17. April 2012

Der VCD-Kreisverband Wolfenbüttel legt ein alternatives Konzept zur Umgestaltung von Kornmarkt und Reichsstraße vor.

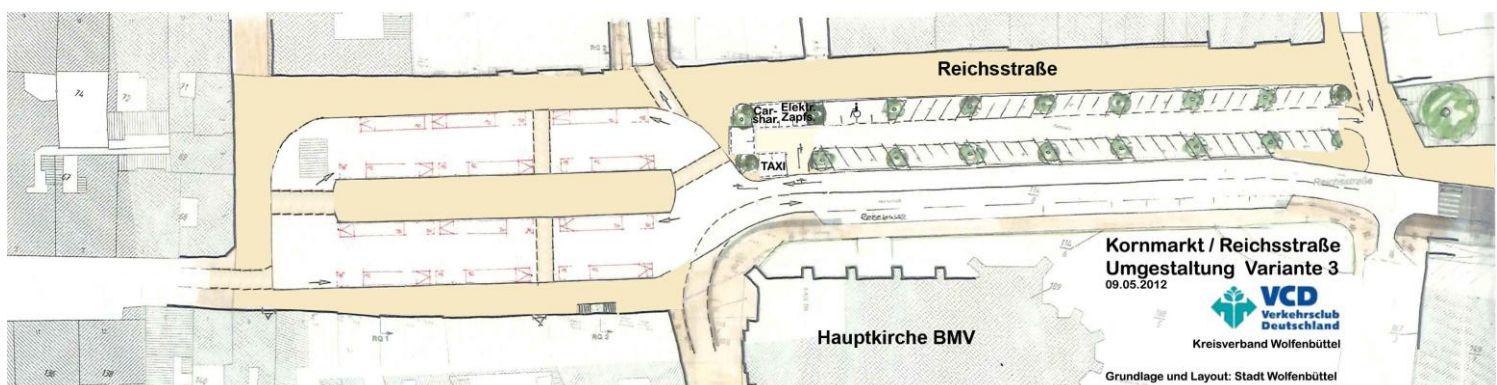
Allerdings führt das vorgelegte Gestaltungskonzept der Stadt nicht zu einer Verbesserung der Situation für Anwohner, Touristen und Radfahrer oder des Altstadtbildes. Positiv hervorzuheben sind nur die breiteren Bürgersteige um den zentralen Bushalt, die kurzen Wege beim Umsteigen zwischen Stadtbussen und die Aufpflasterungen der Mündungsbereiche der Straßen.

Zentraler Kritikpunkt des VCD ist die Verfestigung der einseitig KFZ-orientierten Gestaltung der Reichsstraße, die Fußgängern weiter nur etwa 15% des Freiraums lässt – und das an dieser historisch wichtigen Raumfolge Holzmarkt-Reichsstraße-Stadtmarkt-Schloss.

- Die Reichsstraße wird nördlich der Allee als ca. 7 m breiter gemischter Weg für Radfahrer und Fußgänger einschließlich Mobilitätseingeschränkter umgestaltet. Einrichtungsfahrspur und einseitiger Längsparkstreifen entfallen. Dies wertet die historisch wie aktuell wichtige Raumfolge Holzmarkt-Stadtmarkt-Schloss (s.o.) deutlich auf und bietet auch Platz für Freisitze, Ladenvorzone oder ähnliches. Fahrradbügel könnten zwischen Parkbereich und gemischtem Weg trennen und dem Anschließen von Rädern dienen. Reiner Anliegerverkehr (z.B. Anlieferung Musikhaus Schulte) kann analog zur Fußgängerzone auf dem Weg erfolgen.

- Der Einrichtungsverkehr Brauergildenstraße-Kanzleistraße-Klosterstraße wird durch eine Umfahrung des ausgedehnten Busbereiches am Westende der Allee in die südliche Reichsstraße abgeleitet.

- Die Allee wird ähnlich dem Konzept der Stadt von West nach Ost durchfahren und verfügt weiterhin über beidseitige Schrägparkstreifen incl. Taxi- und Behindertenparkplätze. Auch Carsharing und Stromtankstellen für Elektromobile (PKW / evtl. auch Elektrofahräder) sollten hier möglichst eingerichtet werden.

- Durch parallel stehende schmalkronige Bäume und größere Baumabstände der Allee (ähnlich wie beim städtischen Konzept) werden nun gute neue Sichtbeziehungen zwischen Reichsstraße und Hauptkirche erreicht. Durch Ein- und Ausfahrten am Anfang und Ende der Allee können die Längsparkplätze an der Reichsstraße weitgehend innerhalb der Allee ersetzt werden. Dieses Konzept bietet nur ca. 3 Stellplätze weniger als das Konzept der Stadt, ähnlich dem Bestand.

- An den Enden der Allee ist auf gute Querungsmöglichkeiten der verschiedenen Fahrbahnen für Fußgänger zu achten.
- Die aufgepflasterte Fahrbahnverbindung zwischen Klosterstraße und Allee wird für PKW durch Poller vom ZOB-Bereich abgegrenzt.

- Auch im Mündungsbereich von Brauergildenstraße und Reichsstraße wird die "Fahrbahn" aufgepflastert.

Modifikationen mit Variante 2

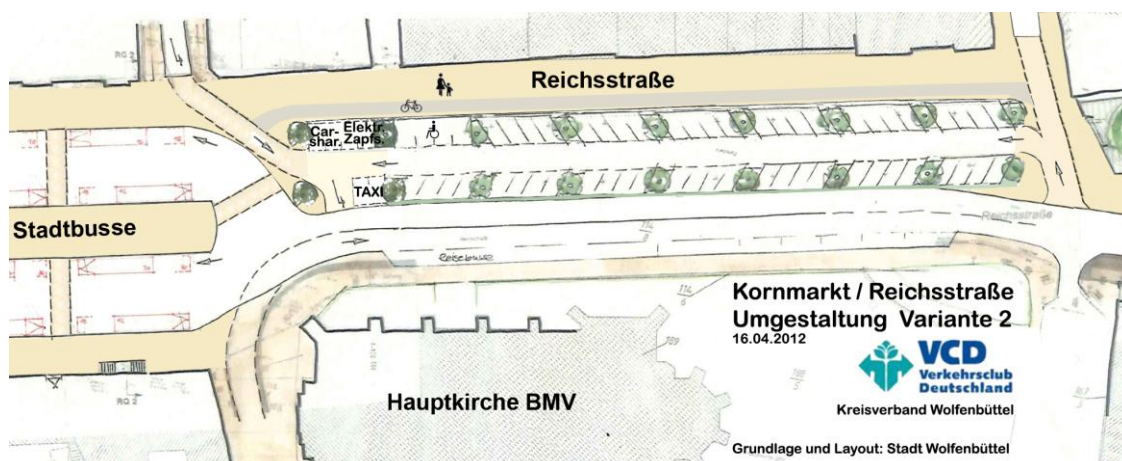
- Innerhalb der Allee wird die bisherige Fahrtrichtung Ost-West beibehalten. Dadurch bleibt den Bussen und Fahrrädern die nördliche Fahrspur Richtung Kornmarkt vorbehalten.
- Unabhängig davon ist in dieser Variante die der Bereich nördlich der Allee nicht als gemischte Fläche gestaltet sondern es wird zwischen Geh- und Radweg getrennt. Hier können u.E. Vor- und Nachteile noch abgewogen werden.
